Service Bulletin

Bulletin No: 2008-6-01

Subject: Rear Gear Case Vent Hose Routing

All 2008 Prowler XT vehicles within the VIN range of 4UF08MPV48T300001 - 4UF08MPV98T300740

Fig. 1

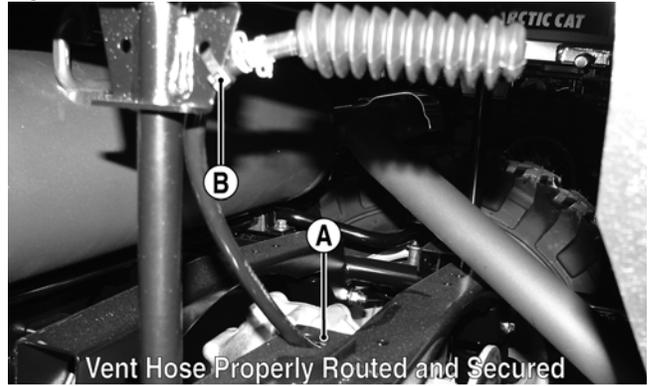
The rear gear case vent hose on the affected vehicles has been improperly routed and inadequately secured. If the cable tie securing the vent hose loosens, the rear gear case vent hose bladder may come into contact with the muffler causing damage to the bladder. See Fig.1 for improper routing and inadequate securing of vent hose.

Reroute and properly secure the vent hose to ensure that the vent hose bladder will not come into contact with the muffler. See Fig. 2 for proper routing and proper securing of the vent hose.

To reroute the vent hose, remove the cable tie securing the hose; then loosen the clamp securing the bladder to the vent hose and remove the bladder. Reroute the hose making sure the hose is routed upward through hole (A); then install the bladder. Secure the vent hose with a cable tie to hole (B).

■ **NOTE:** When the vent hose is properly routed and properly secured, the bladder must face toward the front of the vehicle.

III. 1

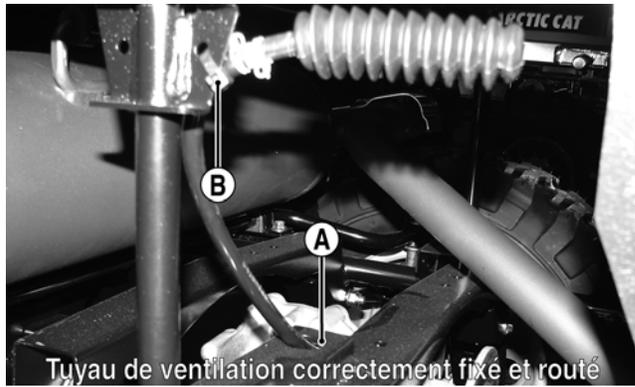
Le tuyau de ventilation du carter d'engrenage arrière sur les modèles concernés a été incorrectement routé et inadéquatement fixé. Si l'attache du câble fixant le tuyau de ventilation se desserre, la vessie du tuyau de ventilation du carter d'engrenage arrière peut prendre contact avec le silencieux causant ainsi un dommage à la vessie. Voyez l'illustration 1 pour le routage incorrect et pour le tuyau de ventilation inadéquatement fixé.

Redirigez le routage et fixez sécuritairement le tuyau de ventilation pour vous assurer que la vessie du tuyau de ventilation ne prenne pas contact avec le silencieux. Voyez l'illustration 2 pour le routage correct et pour le tuyau de ventilation correctement fixé.

Pour rediriger le routage du tuyau de ventilation, retirez l'attache du câble fixant le tuyau ; ensuite desserrez la bride fixant la vessie au tuyau de ventilation et retirez la vessie. Rediriger le routage du tuyau en vous assurant que le tuyau est routé vers le haut par le trou (A); ensuite installez la vessie. Fixez le tuyau de ventilation avec une attache de câble au trou (B).

■ **REMARQUE :** Lorsque le tuyau de ventilation est correctement routé et correctement fixé, la vessie doit pointer vers l'avant du véhicule.
